17-05401

**Änderungsantrag zu TOP 5, Vorl. 17-05197: Baugenehmigung
"Erweiterung und Umbau des Georg-Eckert-Campus, Celler Str. 3,
Freisestr. 1"**

Anlagen: Alternativentwurf Villa Bülow, Stand 8.09.2017

2. Derzeitige Planung – SEHW-Architektur GmbH

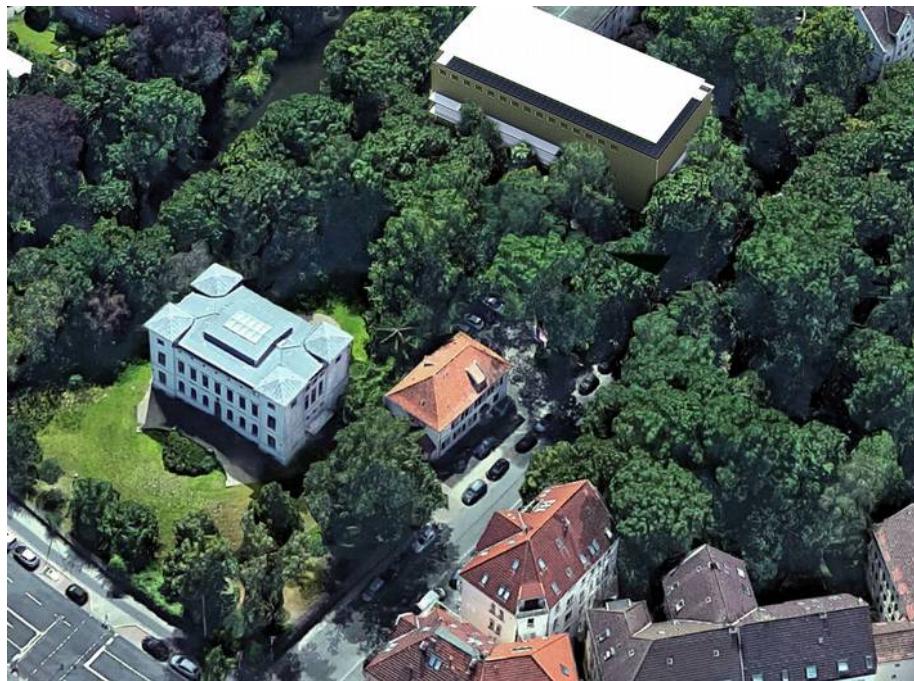
Es ist vorgesehen, das bestehende Gebäude Freisestraße 9 abzubrechen, an der Freisestraße einen riegelartigen Baukörper für das Bibliotheksmagazin neu zu errichten und das bisherige Schwesternwohnheim für die Verwaltung umzunutzen.

Dieser Erweiterungsbau stellt sich in städtebaulicher, denkmalpflegerischer und naturschutzfachlicher Hinsicht als problematisch dar.

Seine Platzierung in unmittelbarer Nähe zur Villa von Bülow beeinträchtigt die mit dem klassizistischen Bauwerk verbundene Parkanlage.

Die Freisestraße würde vom Park völlig abgeriegelt. Ein großer Teil des wertvollen Baumbestands im Westteil des denkmalgeschützten Villengartens müsste weichen.

Die Villa selbst soll mit einem Gang an den Erweiterungsbau angeschlossen werden und verliert damit ihren Charakter als freistehender Bau - und damit wohl auch das, was dieses Baudenkmal derzeit ausmacht..

Die Planung bildet einen starken – und möglicherweise unzulässigen – Eingriff in die Belange des denkmalgeschützten Park und des Baudenkmals Villa von Bülow.

Weiterhin ist zu bezweifeln, ob die Belange des Naturschutzes – insbesondere von in der Umgebung vorkommenden Rote-Liste-Arten wie Fledermäusen – bei der Aufstellung des Bebauungsplanes ausreichend berücksichtigt wurden.

Der Alternativvorschlag zeigt eine denkmalverträglichere Lösung. Er geht von einer völligen Beseitigung des unmaßstäblichen und energetisch wie entwurflich veralteten Schwesternwohnheims aus. An seiner Stelle soll ein 5-geschossiger Erweiterungsbau mit Unter- und Staffelgeschoss für das Georg-Eckert-Instituts errichtet werden.

Für eine Direktverbindung zwischen dem Altbau (Villa Bülow) und der Erweiterung wäre ein leicht geschwungener Verbindungsgang auf der Ebene der Untergeschosse vorzuschlagen. Dieser könnte teilweise nach oben hin verglast werden. .
